ЗАКЛЮЧЕНИЕ СПЕЦИАЛИСТА

№ ЭФ4984/12-23

в области строительного-технического исследования, проведенного на объекте, расположенном по адресу: Московская обл, г.о. Люберцы, г. Люберцы, мкр. Зенино ЖК Самолет, ул. Озерная, д. 2, кв. №

Фото №8.
Читаемые обойные
стыки в коридоре.

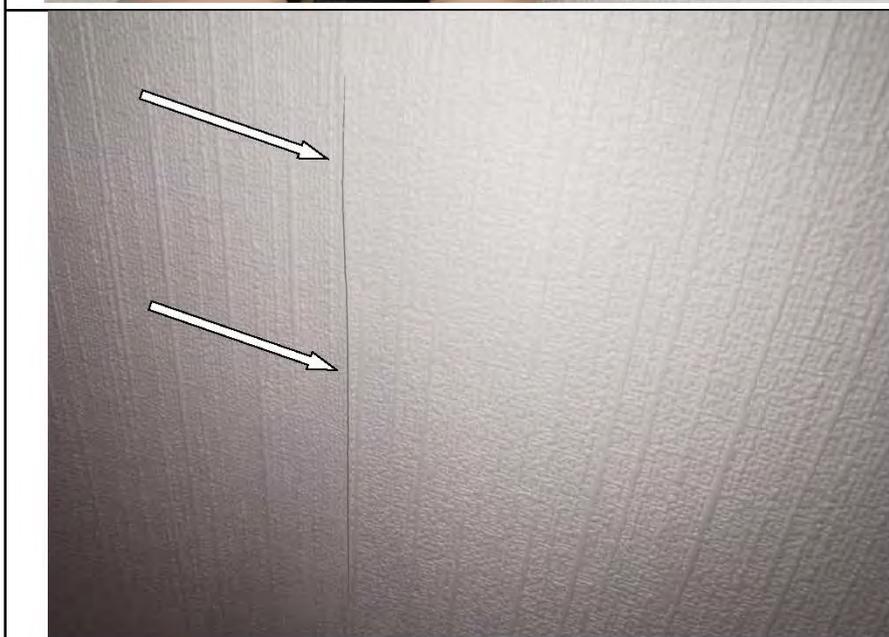
2	<p>Стены, оклеенные обоями, имеют дефекты (читаемые обойные стыки, вклейки полотна, отслоения) в коридоре и комнате. Фото №8-11.</p>	<p>Нарушение требований СП 71.13330.2017 «Изоляционные и отделочные покрытия. Актуализированная редакция СНиП 3.04.01-87 (с Изменением N 1,2)»: «7.6.9 Второе обойное полотно приклеивают вдоль первого встык, разравнивание складок и удаление пузырей проводят по процедуре, описанной в 7.6.8. Процедуру повторяют до заклейки всей рабочей поверхности.</p> <p><i>7.6.15 Приемку работ проводят путем визуального осмотра. При визуальном осмотре на поверхности, оклеенной обоями, не допускают воздушные пузыри, замятины, пятна и другие загрязнения, а также доклейки и отслоения.»</i></p>

Фото №18.
Повреждение ламината в
коридоре (царапины).

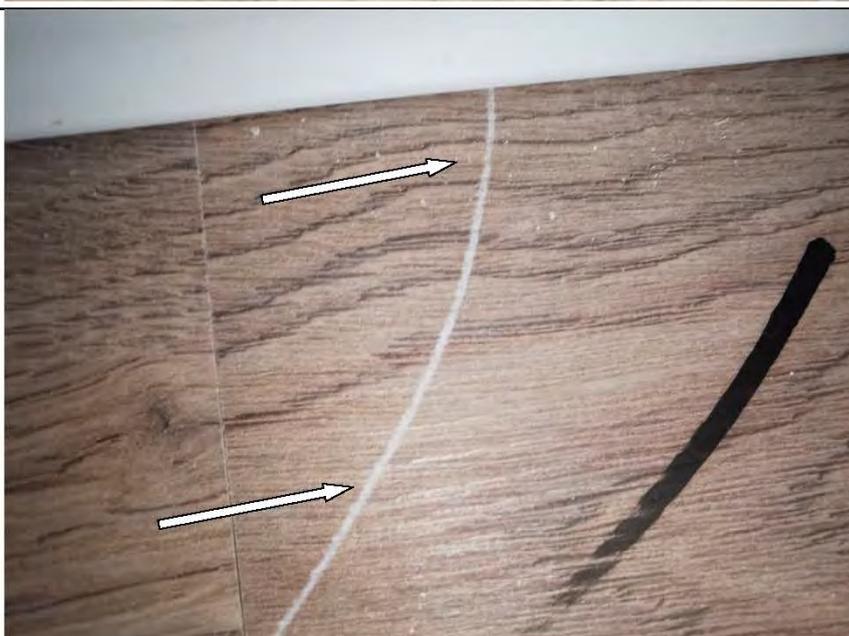
<i>ламината, из линолеума, из рулонных материалов на основе синтетических волокон - 2 мм»</i>
6	Дефекты на напольном покрытии из ламината в коридоре и комнате. Фото №18-20. Зазор между соседними досками ламината в коридоре и комнате. Фото №21-22.	<p>Нарушение требований СП 71.13330.2017 «Изоляционные и отделочные покрытия. Актуализированная редакция СНиП 3.04.01-87 (с Изменением N 1,2)»: «8.14.1 Готовые покрытия пола должны соответствовать требованиям заказчика. Рекомендуемые параметры приведены в таблице 8.15* «Требования к готовому покрытию пола» Поверхности покрытия не должны иметь выбоин, трещин, волн, вздутий, приподнятых кромок...»</p> <p>Нарушение требований СП 71.13330.2017 «Изоляционные и отделочные покрытия. Актуализированная редакция СНиП 3.04.01-87 (с Изменением N 1,2)»: «8.14.1 Готовые покрытия пола должны соответствовать требованиям заказчика. Рекомендуемые параметры приведены в таблице 8.15* «Требования к готовому покрытию пола»: Зазоры между паркетными досками и паркетными щитами - Не более 0,5 мм Зазоры между смежными планами штучного паркета - Не более 0,2 мм»</p>

Фото №23.
Зазор между соседними
досками ламината в
коридоре.

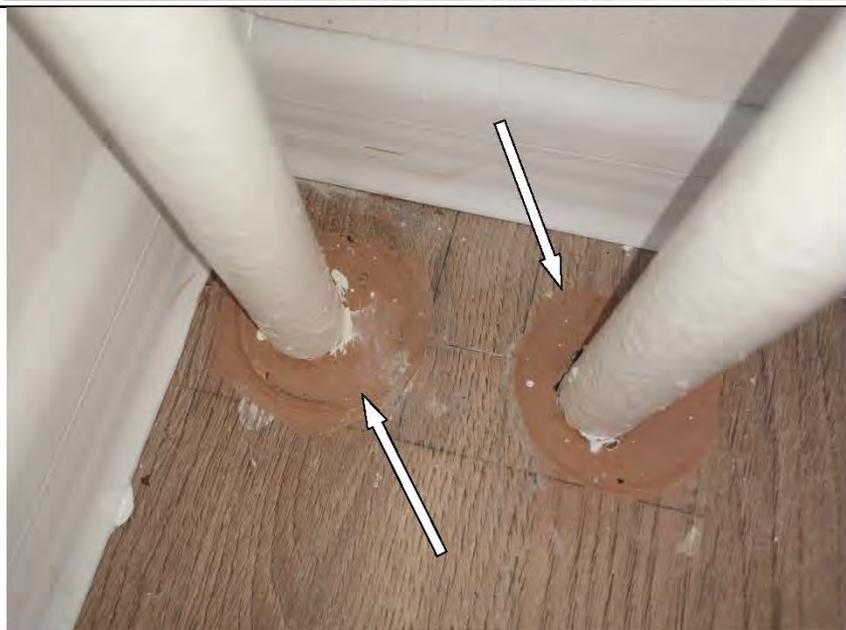
7	Заделка отверстия для трубопровода отопления в напольном покрытии из ламината выполнена с дефектом в коридоре. Фото №23.	<p>Нарушение требований СП 71.13330.2017 «Изоляционные и отделочные покрытия. Актуализированная редакция СНиП 3.04.01-87 (с Изменением N 1,2)»: «Поверхности покрытия не должны иметь выбоин, трещин, волн, вздутий, приподнятых кромок. Цвет покрытия должен соответствовать проектному» - из Таблицы 8.15. «Требования к готовому покрытию пола»</p>
8	Ламинат прогибается при ходьбе в комнате.	<p>Нарушение требований СП 29.13330.2011 «Полы. Актуализированная редакция СНиП 2.03.13-88 (с Изменением N 1,2,3)»: «4.11 Полы в зданиях должны обладать необходимой несущей способностью и не быть "зыбкими". Прогибы при сосредоточенной нагрузке, равной 2 кН в жилых зданиях, 5 кН в общественных, административных, производственных и складских зданиях не должны превышать 2 мм.»</p>
9	Устройство напольного покрытия из керамической плитки имеет превышение отклонения поверхности от плоскости в санузле. Отклонение составило 5 мм. Фото №25.	<p>Нарушение требований СП 71.13330.2017 «Изоляционные и отделочные покрытия. Актуализированная редакция СНиП 3.04.01-87 (с Изменением N 1,2)»: «8.14.1 Готовые покрытия пола должны соответствовать требованиям заказчика. Рекомендуемые параметры приведены в таблице 8.15.» (таблица 8.15 представлена ниже)</p>

Фото №25.
Затирка напольной
плитки в санузле
выполнена с
нарушениями.

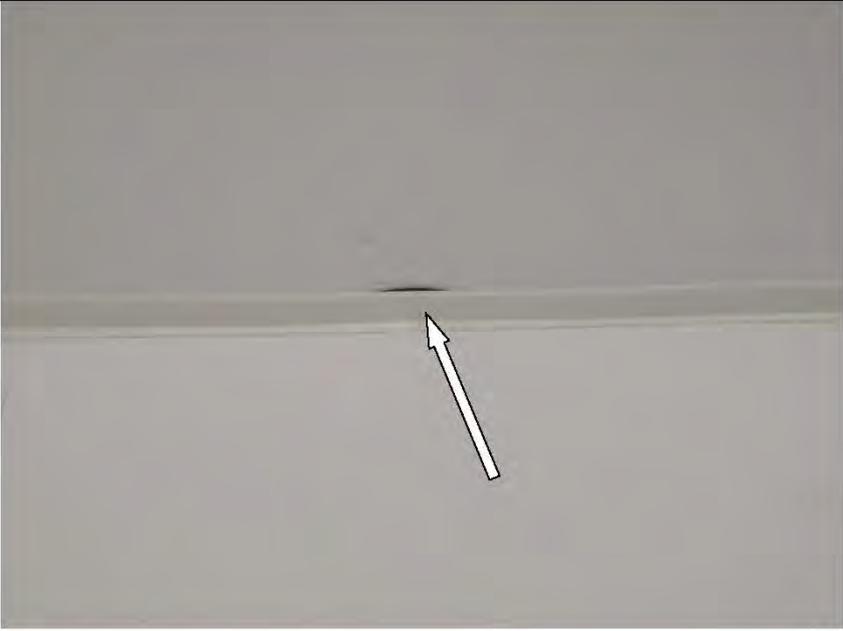
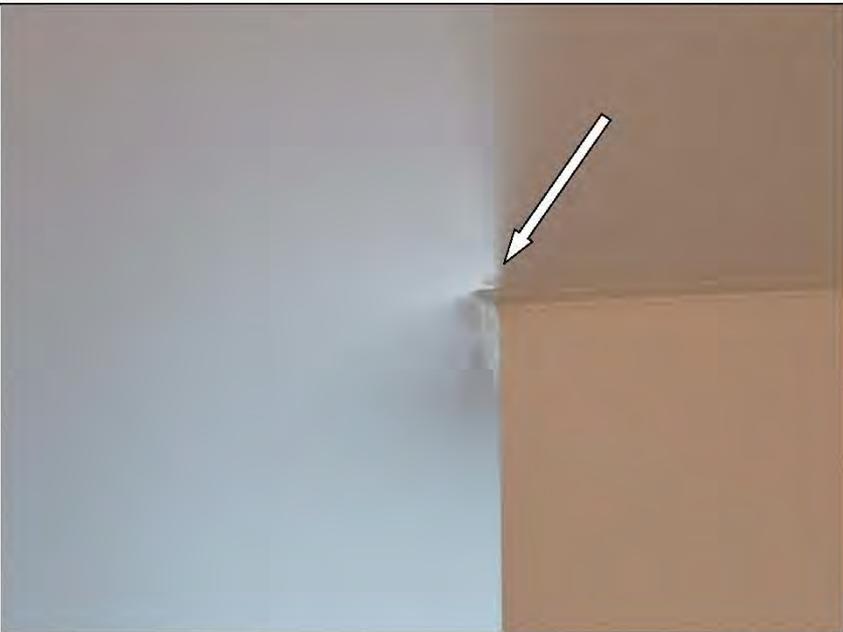
10	Затирка напольной плитки в санузле выполнена с нарушениями. Фото №25-27.	<p>Нарушение требований СП 71.13330.2017 «Изоляционные и отделочные покрытия. Актуализированная редакция СНиП 3.04.01-87 (с Изменением N 1,2)»: «7.4.13 Швы облицовки должны быть ровными, одинаковой ширины...».</p> <p>Нарушение требований ТР 98-99 «Технические рекомендации по технологии устройства облицовок стен</p>

<p>и покрытий полов из крупноразмерных керамических плиток»: «6.3. Швы между плитками должны быть заполненными, прямолинейными, взаимно перпендикулярными и одинаковой ширины.</p> <p>6.4. Отклонения ширины шва от заданной проектом +/- 0,5 мм.»</p>
11	<p>Напольная керамическая плитка в санузле имеет изменение звучания (пустоты) при простукивании.</p>	<p>Нарушение требований СП 71.13330.2017 «Изоляционные и отделочные покрытия. Актуализированная редакция СНиП 3.04.01-87 (с Изменением N 1,2)»: «8.9.1 Плиты (плитки) цементно-бетонные, цементно-песчаные, мозаично-бетонные, асфальтобетонные, керамические (керамогранитные), каменно-литые, чугунные, стальные, из природного камня и унифицированных блоков следует укладывать сразу после устройства соединительной прослойки из раствора, бетона, горячих мастик, готовых к применению материалов на водорастворимых полимерах и реактивных смолах... В случае использования в качестве прослойки тиксотропных материалов допускается дополнительно наносить данный материал на обратную сторону укладываемого элемента для обеспечения беспустотной укладки.»</p> <p>«8.14.1 Готовые покрытия пола должны соответствовать требованиям заказчика. Рекомендуемые параметры приведены в таблице 8.15.» (таблица 8.15 представлена ниже)</p>

Фото №54.
Царапины и загрязнения
на коробе входного
дверного блока

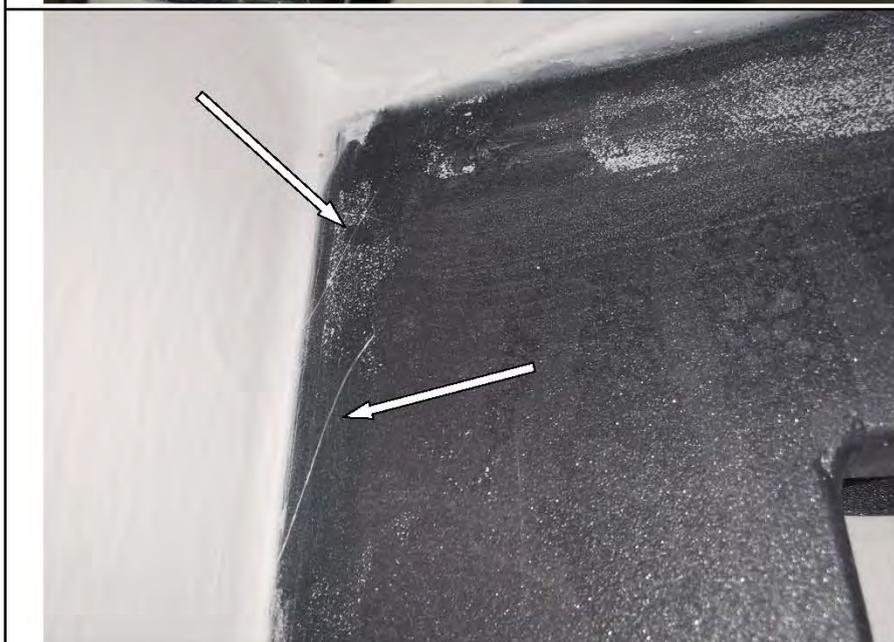
22	<p>Коробка и полотно входного дверного блока имеет дефекты (загрязнения, царапины, коррозия). Фото №50-54.</p>	<p>Нарушение требований ГОСТ 31173-2016 «Блоки дверные стальные. Технические условия (с Поправкой)»: «5.3.11 Внешний вид изделий: цвет, допустимые дефекты поверхности облицовочных материалов и окрашенных элементов (риски, царапины и др.) должен соответствовать образцам-эталонам, утвержденным руководителем предприятия-изготовителя. Различия в цвете, глянце и дефекты поверхности, видимые невооруженным глазом с расстояния 0,6-0,8 м при естественном освещении не менее 300 лк, не допускаются.»</p> <p>Нарушение требований ГОСТ 9.032-74 «Единая система защиты от коррозии и старения (ЕСЗКС). Покрытия лакокрасочные. Группы, технические требования и обозначения (с Изменениями N 1-4)»: «2.1. Покрытия</p>
